ILMAILUTOIMISTON TIEDOTUKSIA
INFORMATION FROM THE OFFICE OF CIVIL AVIATION

**LENTOKELPOISUUS-
TIEDOTUS**
AIRWORTHINESS DIRECTIVE

M 163/61

163 M-määräys No. 163/61: Magneeton voitelu.

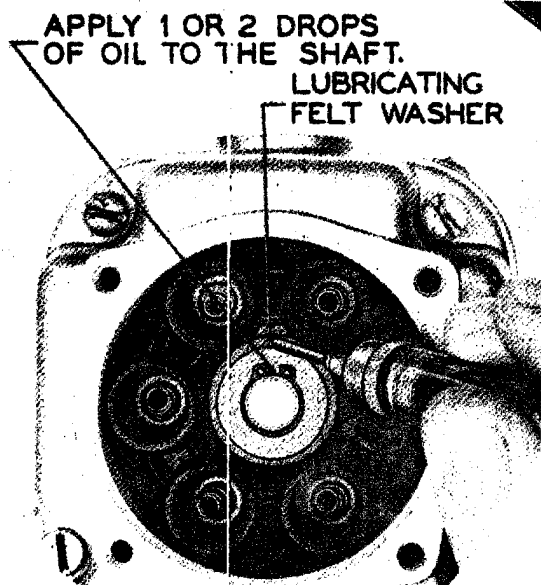
Toimenpide: Edellämainittujen magneettojen virranjakajan käyttöakselin ja ohjausholkin voitelu.

a) Irroita sytytyskaapelisto magneetosta. Pane tarpeeksi SAE 30 voiteluöljyä virranjakajan akselin huoparenkaaseen, että se kyllästyy täydellisesti.

b) Kierrä jakajan akselin lukkorengasta kunnes renkaan päät ovat ylöspäin. Lisää varovasti pari tippaa SAE 30 öljyä renkaan päiden väliin ja anna sen imeytyä jakajan akselin ja ohjausholkin väliin.

c) Puhdista huolellisesti pois kaikki liika öljy, joka on valunnut jakajan rungolle. Älä tahraa huoparengasta äläkä pyyhi siitä öljyä pois.

d) Merkitse toimenpide maalaamalla 6 mm halkaisijainen valkoinen piste säätöreiän tulpan ja korkeajännitteen ulosmenokaapelin väliin. Tämä piste osoittaa, että voitelu on suoritettu eikä sitä tarvitse voidella kuin seuraavassa säännönmukaisessa magneeton peruskorjauksessa.
